Projekt „BRaIn – Badania Rozwój Innowacje w łódzkim kampusie biomedycyny i farmacji”  
(RPLD.01.01.00-10-0003/17) współfinansowany przez Unię Europejską,  
ze środków Europejskiego Funduszu Rozwoju Regionalnego w ramach Regionalnego Programu  
Operacyjnego Województwa Łódzkiego na lata 2014-2020

Sygnatura: ZP/82/2021

**„Przebudowa i rozbudowa Centrum Badań In Vivo w formule zaprojektuj i wybuduj.”**

**Pytania i odpowiedzi:**

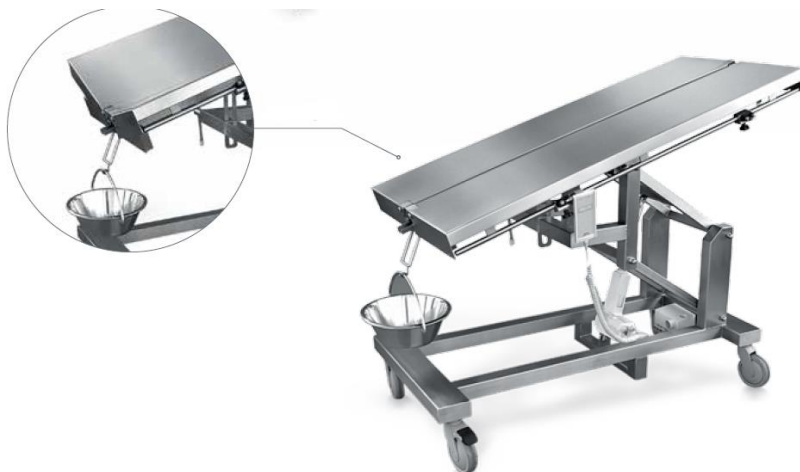
42. Zamawiający wymaga, aby okno podawcze wyposażone było w minimum jedną lampę UV, wewnątrz komory, z sygnalizatorem procesu sterylizacji. Proszę o doprecyzowanie w jakim trybie ma działać lampa UV tzn. czy ma się uruchamiać przy każdym otwarciu drzwi, czy np. ma być uruchamiana przyciskiem i działać np. przez 3min naświetlania?

**Odpowiedź:** Lampa UV ma być uruchamiana przyciskiem.
